Centrale fotovoltaica a terra da circa 50 MW in reg. Cuguragiu, presso SP 56 – Sassari (SS)
Procedura di VIA - Controdeduzioni del proponente ai sensi dell'art. 24, c.3 del DIs 152/06

Progetto: *“Progetto per la costruzione e l’esercizio di una Centrale Fotovoltaica a terra e delle relative opere di connessione alla RTN, con potenza del campo fotovoltaico pari a **50,12 MWp**, capacità di generazione pari a **48,30 MW**, con mantenimento dell’attività agro-zootecnica esistente, da realizzare nel Comune di Sassari (SS). Area Agricola in Regione Cuguragiu presso SP 56 (Bancali - Abbacurrente) - Strada vicinale Ponti Pizzinnu.”*

Procedura di VIA: codice ID_7792

OGGETTO: CONTRODEDUZIONI DEL PROPONENTE ALLE OSSERVAZIONI/PARERI RICEVUTI ai sensi dell’art.24, c.3 del DIs 152/06

Di seguito l'estratto della Tav.6.3.2.4 del PUC di Sassari (agg. pubblicato su BURAS n.33 del 25/07/2019), che evidenzia il perimetro del vincolo (N.90064007) e la fascia di Tutela condizionata.

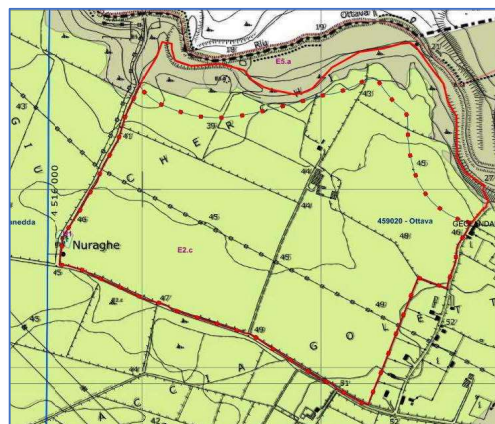
Nel settore più a ovest dell'area disponibile all'insediamento della centrale FV (nel campo A1.2), sono presenti i resti del Nuraghe Cugulasu/Cuguragiu, sottoposto a tutela anche a termini dell'art.49 del PPR.

In fase di progetto, probabilmente perché in possesso di una cartografia non aggiornata del PUC di Sassari, era stata assunta come "vincolo cogente" la sola area H1 perimetrata dal vincolo riscontrabile dalla tavola a lato (file SS01Ss01_VA_SIA4_00), estratta da un aggiornamento antecedente del PUC; oltre a tale area vincolata era stato imposto un buffer di tutela, con raggio di 40 m, che racchiudeva l'area vincolata (zona H1).

Preso atto del vincolo, delle prescrizioni di cui all'art. 49 del PPR e dello stato dei luoghi, il progetto ha previsto, l'insediamento del campo FV al di fuori di una fascia di rispetto dai resti del nuraghe, **considerando un buffer di 40 m; salvaguardando così un area di circa 1940 mq all'interno delle aree disponibili all'insediamento dei campi FV.**

**Carta della visibilità dalla sommità dell'altare di Monte d'Accoddi - Scala 1:10.000
e simulazione fotografica**

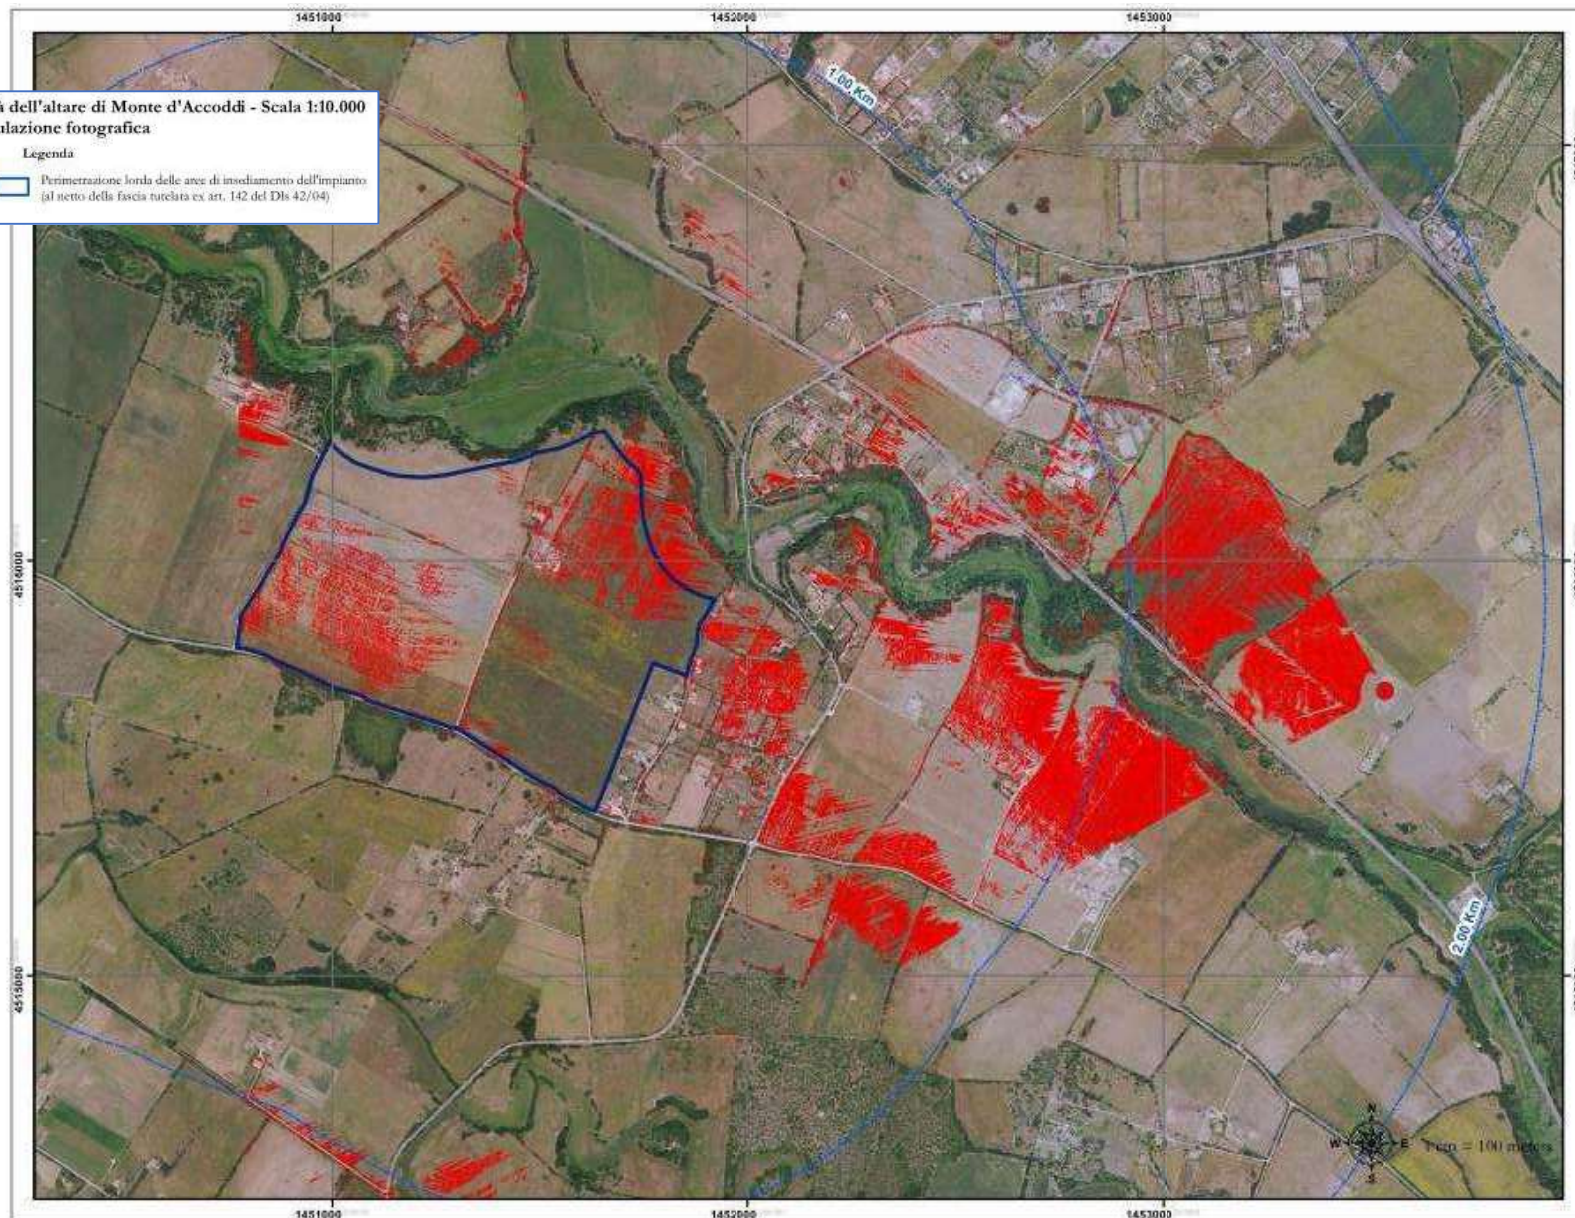
5. FOTOSIMULAZIONI DELLE OPERE DA E VERSO I BENI ARCHEOLOGICI presenti nell'ambito d'impianto, con particolare attenzione alle visuali godibili dalla sommità del Monte Accoddi (punto 7 nota MIC).

A fronte della richiesta del MIC è stata effettuata l'analisi della visibilità della sommità dell'altare di Monte Accoddi e la foto-simulazione della visuale.

L'altare preistorico di Monte Accoddi ha la quota più elevata a 70 m (l'area di centrale ha quota media di 45 m) e dista **circa 2 km** dalla porzione visibile dell'area di insediamento della centrale.

L'impianto risulta pertanto solo marginalmente visibile dalla sommità dell'altare.

L'impianto risulta appena percettibile; la tonalità scura e uniforme dei moduli FV, in silicio monocristallino, non crea elemento di contrasto con la vegetazione al contorno.
